ECR (Engineering Change Request)

Reason for Change：
(If space is not sufficient please use separate sheet)
Due to 3ZES0005010 EOL issue , add second source.

EC No ：EC25110701
Issue Date ： 2025/11/11
Requester Dept.： DV11M016

OLD ：3ZES0005010 ROTARY ENCODER (ED1115S(F))	NEW：3ZES0005020 ROTARY ENCODER (DC11B2021489, FORWARD)

■ Function Verification

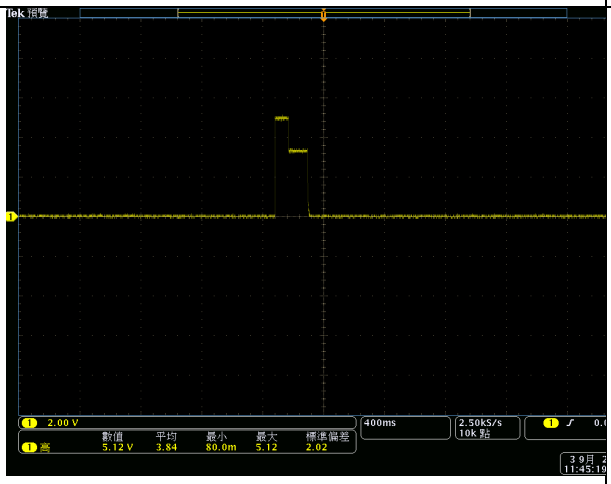
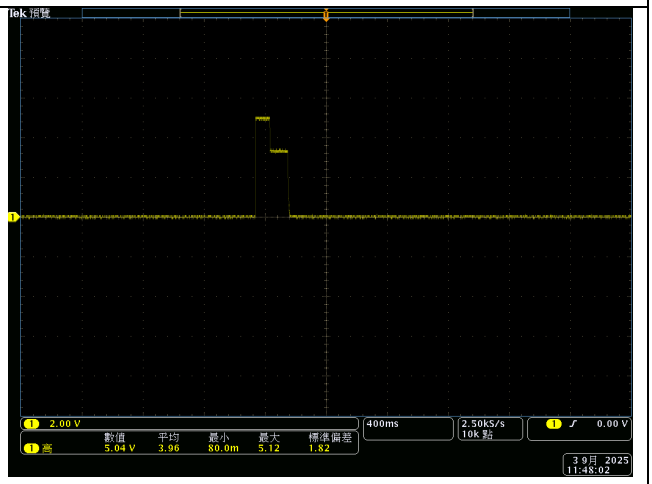
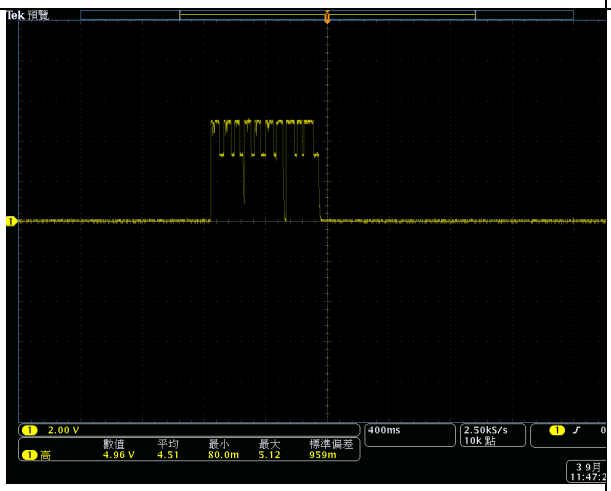
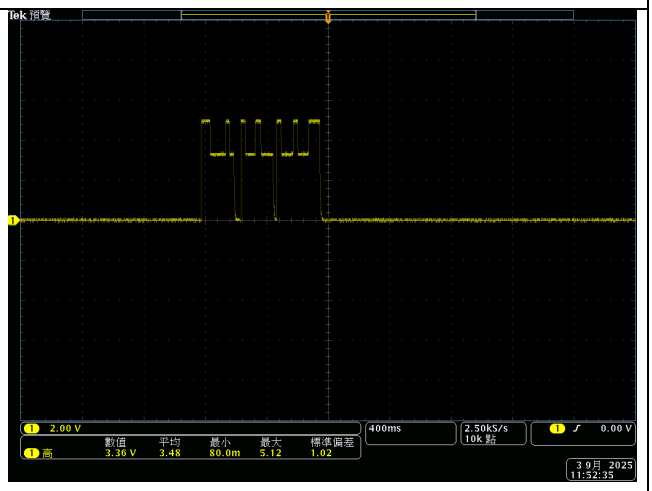
Test Model : 2AADL21R04X **, SW201**

Test Result : Pass

Item	Old : 3ZES0005010	New : 3ZES0005020
single rotation		
continuous rotation

This noncritical component change has been evaluated by DIVA; the initial successor evaluation showed the new successor is compatible with former model. None of the other components and program will be needed to recalibrate or implement. The ECN will be provided if you approve.
